Požadavek zhotovitele na změnu č.1
Projekt: „Karlovy Vary, Ulice Nákladní - chodník a opěrné stěny“

**Karlovy Vary, chodník v ulici Nákladní - prodloužení chodníku
ZL 01**

číslo projektu: 21SP019

Stavba opěrné
stěny C

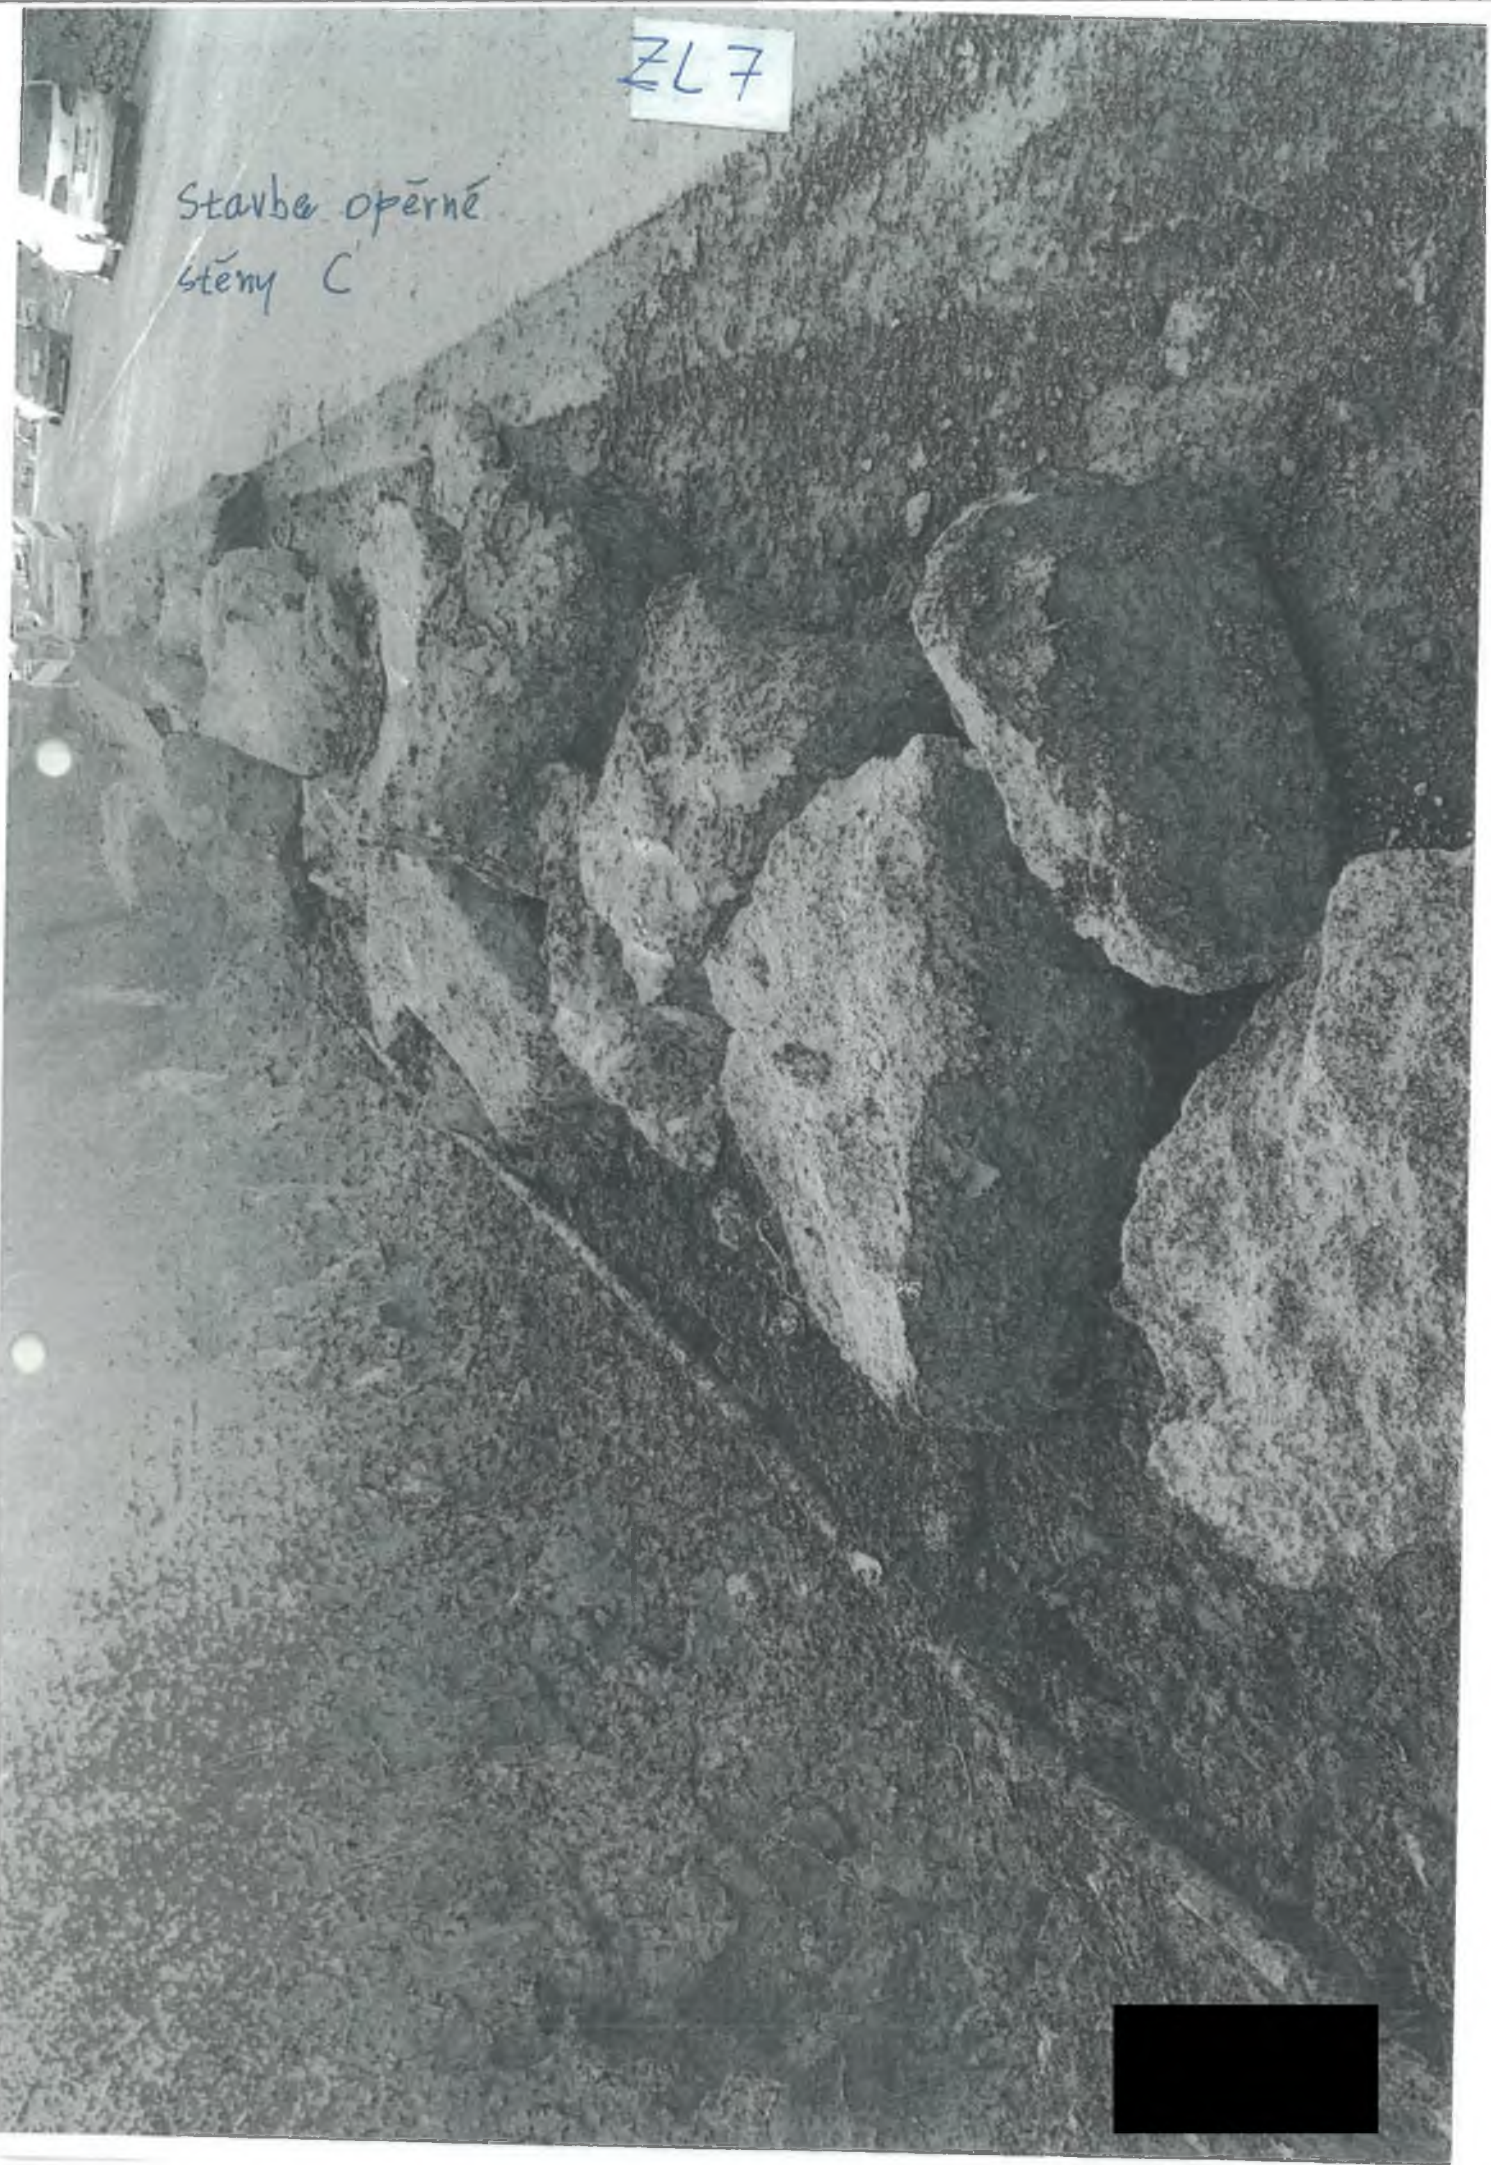
Opěrná stěna – část C má podle požadavku TDI a objednatele zvětšenou výšku dříku o 0,5 m po celé délce stěny na průměrnou výšku stěny cca 1,75 m. Byly těženy a hydraulickým kladivem na rypadle rozbíjeny bludné balvany, které kolidovaly se zakládáním opěrné stěny

Změna výšky dříku stěny je provedena na pokyn TDI a objednatele. Výška dříku je měněna z důvodu konfigurace terénu za opěrnou stěnou a požadavkům vlastníka sousedního pozemku, kde by docházelo ke splavování zeminy přes korunu stěny a svah by měl velký sklon.

Stavba opěrné
stěny B

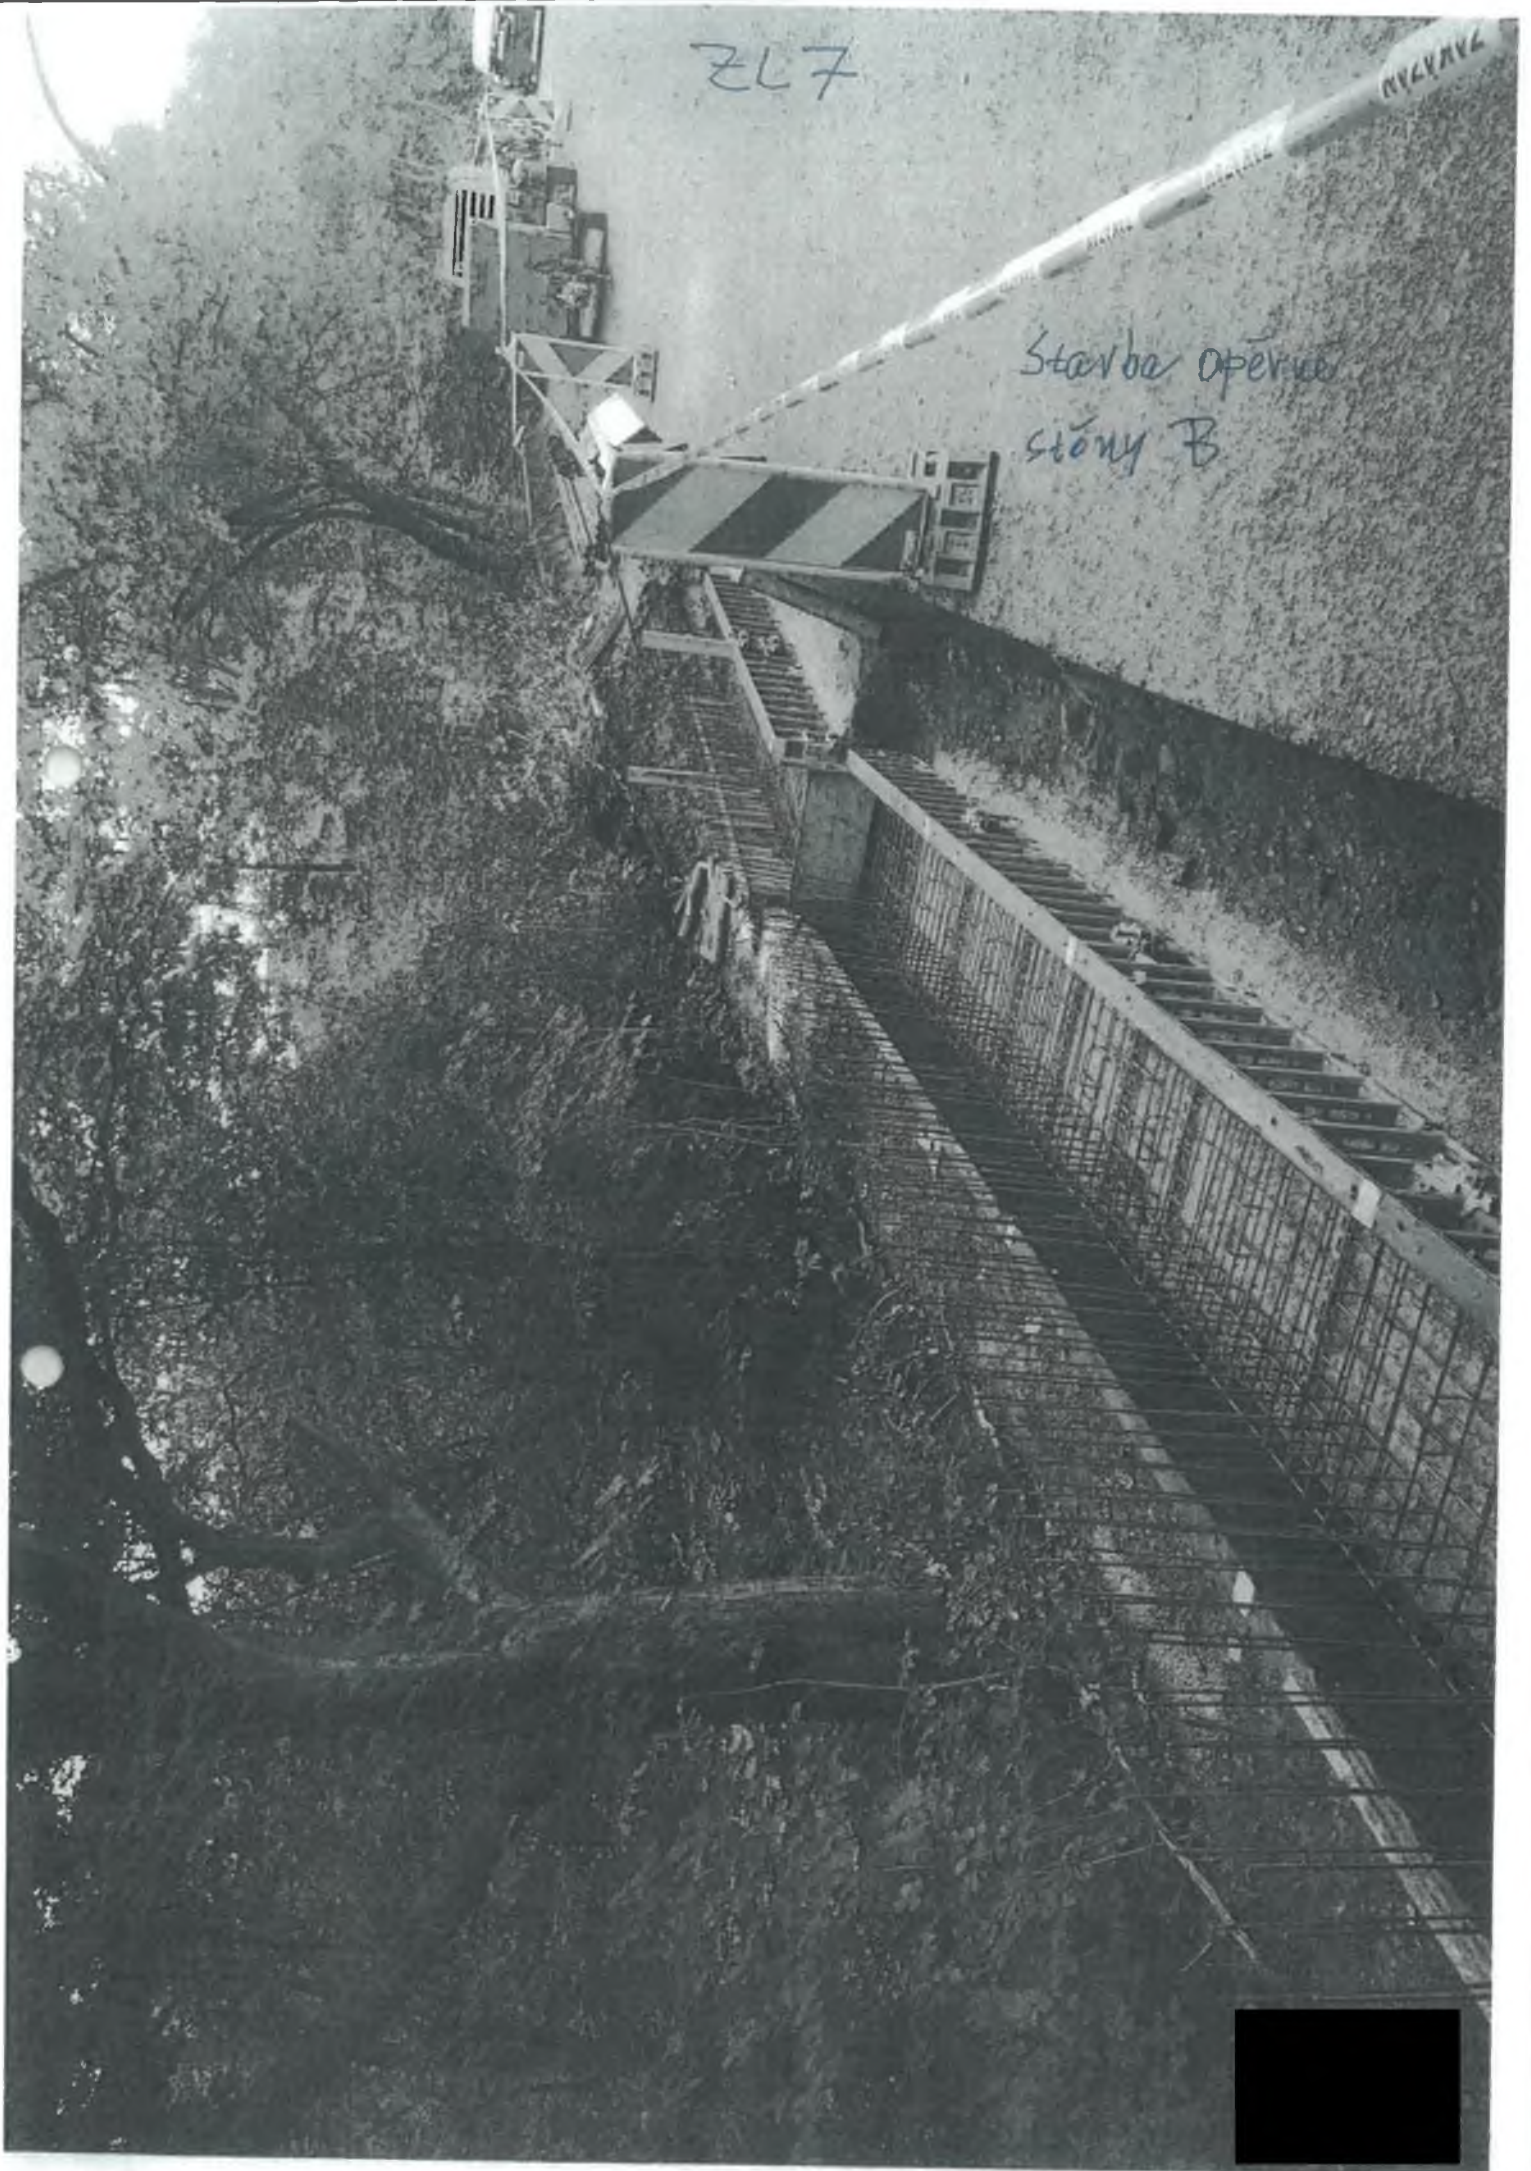
Opěrná stěna – v km 0,275-0,301 byly mikropiloty rozmístěny ve dvojicích proti sobě v rozteči 1 m, aby zakotvily základovou desku úhlové stěny.

V km 0,275 – 0,301 byly mikropiloty rozmístěny rovnoměrně v daném úseku s ohledem na to, že stěna byla v daném úseku navržena na hraně svahu a vzhledem k aktuální geologické skladbě svahu nebylo možno zajistit požadavek únosnosti skupiny mikropilot, kde by došlo k vytržení celé skupiny. Rozmístěním mikropilot rovnoměrně po celé délce došlo ke snížení namáhání mikropilot a mikropiloty již nepůsobí jako skupina, ale samostatně. Pro zakotvení hlav mikropilot bylo nutné změnit průřez stěny.
